dotyczy: Wyjaśnienia treści Specyfikacji Warunków Zamówienia (SWZ) oraz zmiana treści SWZ w postępowaniu o zamówienie publiczne prowadzonym w trybie podstawowym na modernizację bazy sportowo – rekreacyjnej Miasta Gorlice w celu poprawy jakości życia mieszkańców i zrównoważonego rozwoju miasta w trybie zaprojektuj i wybuduj.

1. Zapytania Wykonawców i wyjaśnienia Zamawiającego

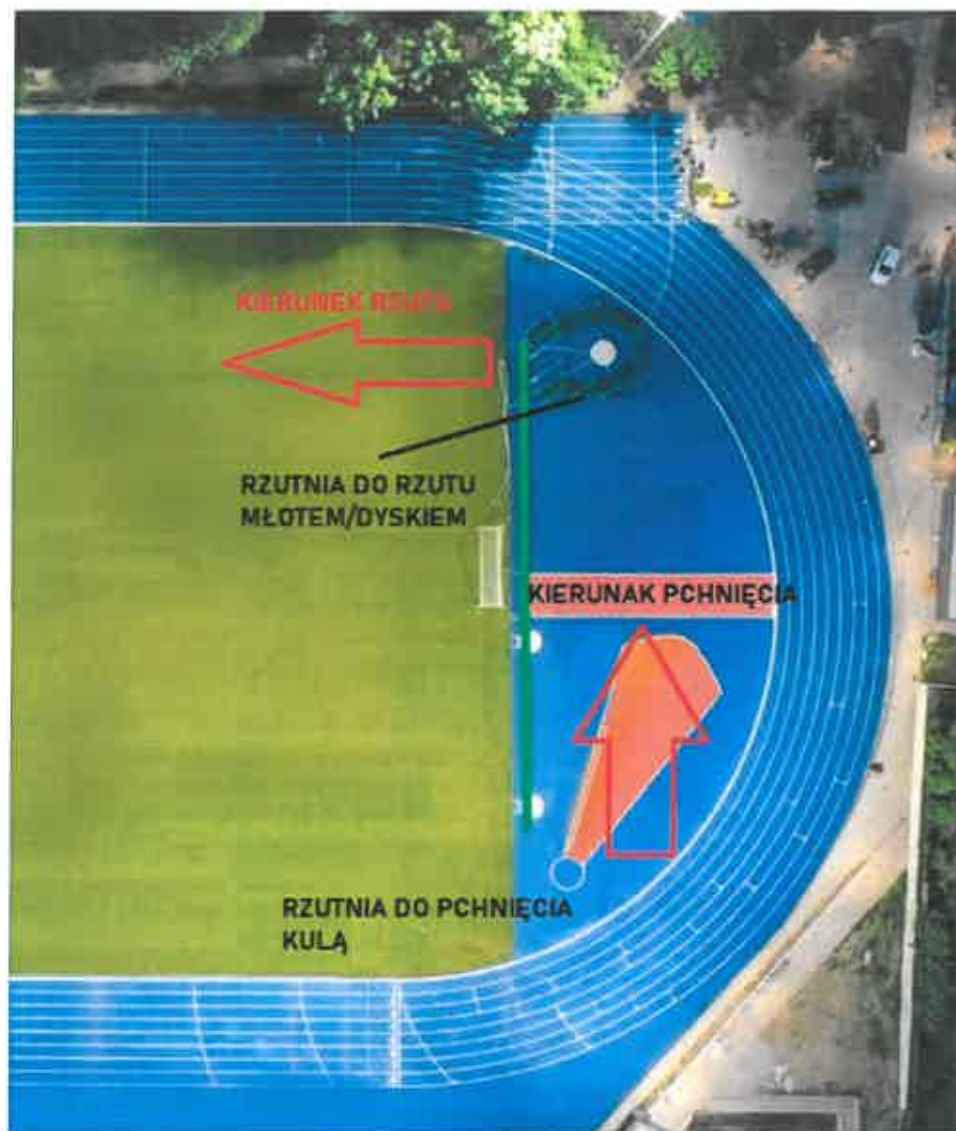
Budowa rzutni do rzutu młotem. Rysunek „przykładowy układ dla założeń projektowych bieżni”, która rzutnia jest zakładana do rzutu młotem. Czy ma posiadać klatkę treningowa do rzutu młotem, w którym kierunku ma być usytuowany sektor rzutów i na jaką odległość.

W odpowiedzi do zapytania zamawiający dołącza poniżej poglądowy rysunek z układem rzutni do pchnięcia kulą i rzutu młotem (rysunek nie przedstawia obiektu Stadionu w Gorlicach lecz jest całkowicie poglądowy).

W ramach opracowania projektu rzutnia do rzutu młotem(dyskiem) ma posiadać klatkę zabezpieczającą (klatkę treningową) . Sektor rzutów w kierunku boiska trawiastego.

Sektor pchnięcia kulą w kierunku równoległym do krótszego boku boiska (jak na przykładowym rysunku)

Sektor rzutów młotem dyskiem – proponowana odległość 50 m

Sektor pchnięcia kulą – proponowana odległość 20 m

ACO Sport System 1000 szczelinowy - przykładowe zastosowania

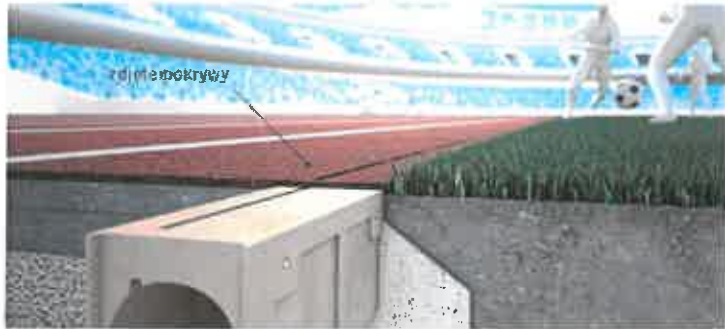
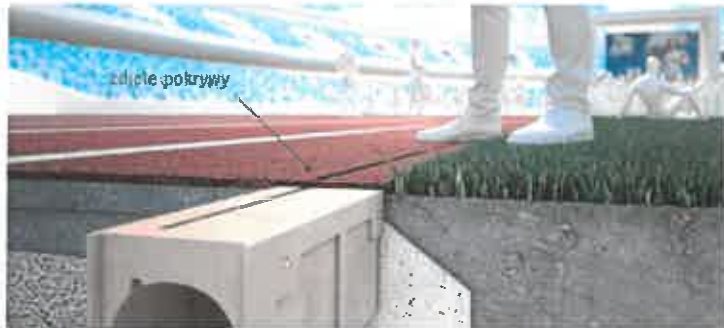
Czy Zamawiający potwierdza możliwość zastosowania kompletnego, systemowego rozwiązania - odwodnienia liniowego, systemu łapaczy piachu, obrzeży bezpiecznych i rowu do biegów ACO Sport zgodnego z aktualnymi wytycznymi IAAF oraz PZLA ?

Kanał szczelinowy ACO Sport w kl. B125 wg PN-EN 1433:2005, co oznacza bezproblemowy wjazd na teren stadionu pojazdów utrzymania zieleni i innych, np. transportujących urządzenia i wyposażenie konieczne do rozegrania zawodów lub przywożących dekoracje na imprezy masowe. System ACO Sport jest wykonane z monolitycznego polimerobetonu w klasie przemarzania F1000. Kanały odwodnienia szczelinowego w fabrycznie w odcinkach prostych i łukowych 36,5 st. ułatwiają precyzyjne układanie.

Odpowiedź jak na pytanie 19.

Rysunek poniżej.

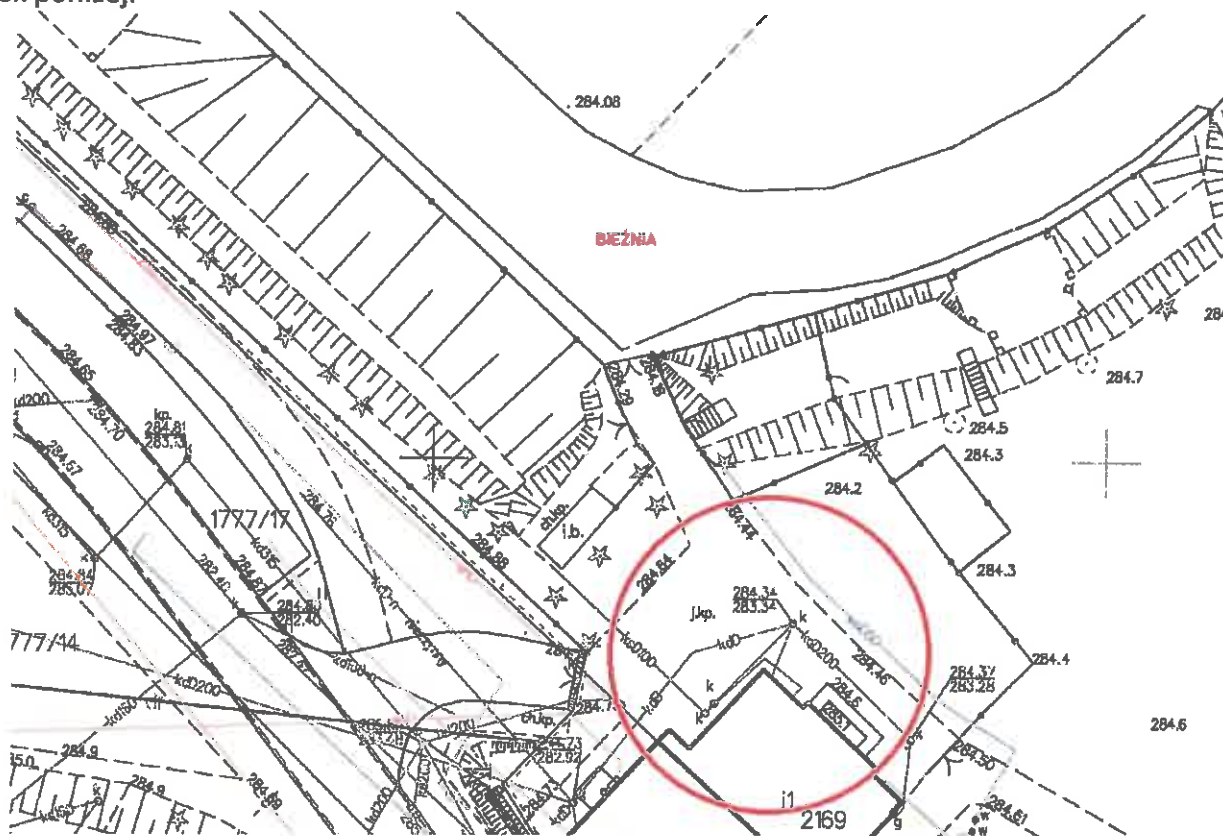
Czy istnieje możliwość odprowadzenia wód odpadowych do istniejącej sieci deszczowej? Proszę o wskazanie miejsca.

W obrębie obiektu stadionu na którym ma być zaprojektowana nowa nawierzchnia bieżni lekkoatletycznej kanalizacja deszczowa i sanitarna oraz wodociąg istnieje jedynie w rejonie szatni budynku klubu sportowego.

Jednak zamawiający nie ma wiedzy czy zlewnia wód z bieżni będzie mogła być włączona do istniejącej kanalizacji (m.in. ze względu na rzędne wysokości, średnice studni itp.) Wobec powyższego zaproponowano, aby wody opadowe móc zmagazynować w zbiorniku wody do późniejszego wykorzystania.
